Siemianowice Śląskie, 7.08.2024 r.

dotyczy: *postępowania o udzielenie zamówienia publicznego pn. „Sukcesywna dostawa jednorazowego materiału medycznego”, sprawa nr CLO/ZP/27/2024*

Dot. Pakietu nr 3

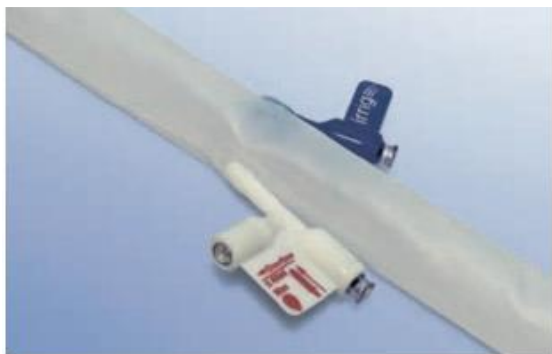
Prosimy Zamawiającego o dopuszczenie na zasadzie równoważności zamiast „porty do napętniania balonika retencyjnego z systemem sygnalizacji poziomego napętnienia balonika oraz wskazaniem jego przepętnienia” na „port do wypętniania pierścienia uszczelniającego (biały) z wbudowanym zaworem redukcji pojemności do max. 45ml zapobiegający przepętnieniu pierścienia”.

Zamawiający oczekuje przedmiotu zgodnego z SWZ.
